プルトニウム研究1棟における解体撤去及び削除する設備に係る
核燃料物質使用変更許可申請について

再処理特別研究棟における解体撤去及び削除する設備に係る
核燃料物質使用変更許可申請について

JRR-3 実験利用棟（第2棟）における解体撤去及び削除する設備に係る
核燃料物質使用変更許可申請について

第4研究棟における保管庫の変更に係る
核燃料物質使用変更許可申請について

図2 保管庫 B 外観

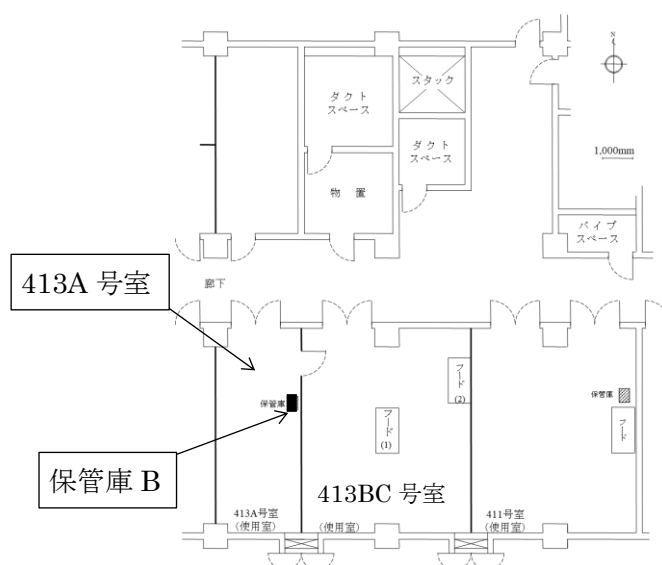
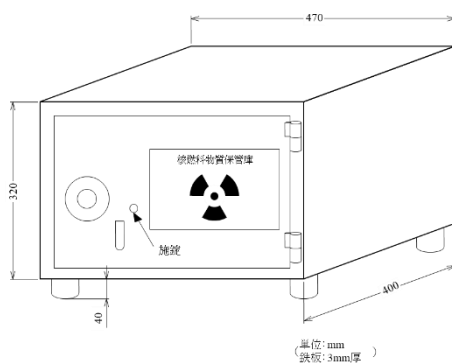
試料の運搬においては、運搬用遮蔽容器(約 $7.5 \times 10^3 \text{cm}^3$)を利用しており、調製後の試料を本遮蔽容器に収納して保管庫内に保管することで、運搬作業の工程を合理化することができる。そこで、形状上本遮蔽容器の収納が困難な現在の保管庫Bから、より大型の保管庫A(内容積：約 $1.2 \times 10^5 \text{cm}^3$)に変更を行う。

- ①保管庫Bに有意な汚染がないことを確認する。
- ②保管庫Bを解体せずに撤去する。
- ③保管庫Aを保管庫Bを撤去した位置に設置する。
